MATERIA: RESPUESTA A CARTA DE N° 05242-18 – OBSERVACIONES AL INFORME DE MÍNIMO TÉCNICO DE UNIDAD 5 DE CENTRAL HIDROELÉCTRICA RAPEL.

Figura 9.7. Amplitud pico a pico de la aceleración vibratoria en el difusor para distintas potencias

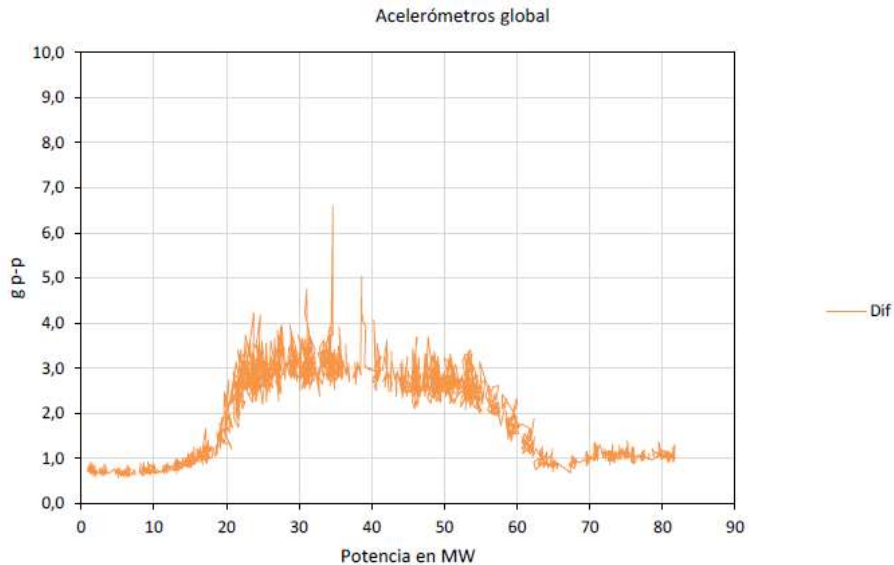
Para Rapel Unidad 5, se establece que la justificación para un mínimo técnico de 65 MW se reduce a sostener que la cavitación es baja sobre los 65 MW y se manifiesta en mayores vibraciones en el tubo difusor entre 20 MW y 60 MW, como se observa en la Fig. 9.7 del informe técnico, sin embargo, pese a que las amplitudes de las aceleraciones en el difusor son mayores a las registradas en otras potencias, no existe un valor umbral definido objetivamente que justifique una cavitación alta.

Efectivamente, existen normas internacionales para evaluar la severidad de vibraciones medidas en los descansos de las unidades. La severidad de las vibraciones en los descansos, se utiliza para evaluar fuerzas sobre el rotor de la unidad. Sin embargo, no existen normas internacionales para evaluar en forma absoluta la severidad de las vibraciones medidas en partes de su estructura, como es el tubo difusor. Al igual que en el caso de los descansos, al evaluar las vibraciones del tubo difusor, buscamos evaluar las fuerzas a las que está sometida dicha estructura. Para establecer un criterio de evaluación de severidad para las vibraciones del tubo difusor, es necesario establecer una evaluación

relativa a un punto o rango de operación en el que sea conocido que la unidad opera en forma segura, que corresponde al comportamiento de la unidad cerca de su potencia nominal. Se observa en la Fig. 9.7, que las amplitudes vibratorias bajo los 65 MW aumentan hasta tres veces la vibración medida en el rango en que se ha mantenido una operación segura de la unidad.

Debido a que los niveles entre 20 MW y 60 MW son del orden de hasta tres veces mayores que sobre 65 MW, entonces existirá una diferencia significativa en las expectativas de vida, por efecto de la fatiga en los pernos de la tapa turbina, en los pernos de la escotilla de hombre del difusor, o en la estructura del difusor.

Para evitar esta diferencia en la expectativa de vida respecto a la fatiga de los componentes, se define el umbral en forma relativa, estableciendo que no se superen los valores normales de amplitud vibratoria registrada cerca de la potencia nominal y que se acercan a valores admisibles indicados en normas internacionales para los descansos.

Figura 9.8. Presión media y presión máxima menos mínima en el tubo intermedio para distintas potencias

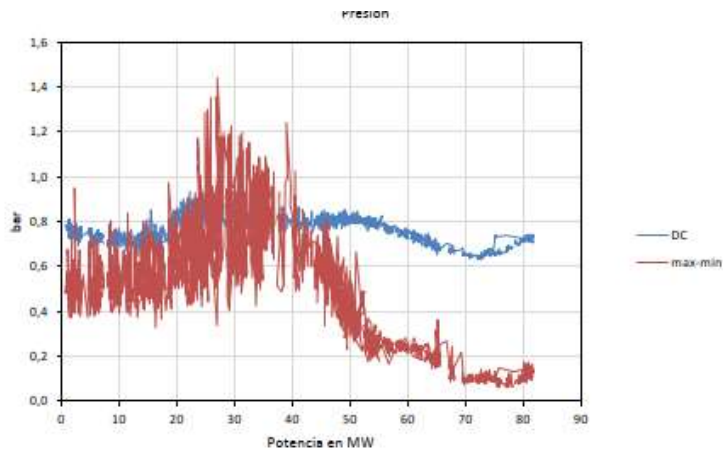
Se argumenta que las pulsaciones podrían producir fatiga en rodete, estructura del tubo intermedio o pernos, pero como no se ha operado en cargas bajas no hay antecedentes

empíricos de dichos fenómenos. En lo observado en los gráficos, se muestra la posibilidad de operar en cargas desde los 10 MW a los 25 MW.

Efectivamente, en cargas bajas, hasta los 20 MW, el comportamiento de la vibración del tubo intermedio es similar al encontrado por sobre los 65 MW. Este comportamiento es normal en turbinas Francis debido a que el distribuidor se encuentra lo suficientemente cerrado como para que el fluido ingrese en forma de spray, sin provocar zonas locales de alta velocidad (por la diferencia entre los ángulos de salida del distribuidor y de entrada a los álabes del rodete). Sin embargo, operando a estas cargas bajas, se mantiene una pulsación de presión alta en comparación con la presentada cerca de la potencia nominal (ver Fig. 9.8).

En estas condiciones de operación, nos encontramos con un fluido pulsante que provoca altas cargas. En el caso de turbinas hidráulicas, estas operan con un fluido de alta densidad distinto a otros tipos de turbinas, como las turbinas a vapor donde la densidad del agua es 500 veces mayor que la densidad del vapor saturado a 10 kg/m², o a las turbinas eólicas donde la densidad del agua es 800 veces mayor que la del aire.

En resumen tal como se ha expuesto en este informe, la operación bajo los 65 MW de la unidad N°5, presenta altos niveles de pulsaciones de presión en el difusor que pone en riesgo piezas y partes de la turbina debido a las cargas cíclicas se manifiestan. Tal como indica la teoría y la práctica, los fenómenos cíclicos de cargas acarrear irremediablemente las fallas por fatiga, que se presentarán de forma intempestiva y podrían ser catastróficas.

Es por lo anterior que se recomienda que la U N° 5 de Rapel, mantenga un valor de Mínimo Técnico de 65 MW.
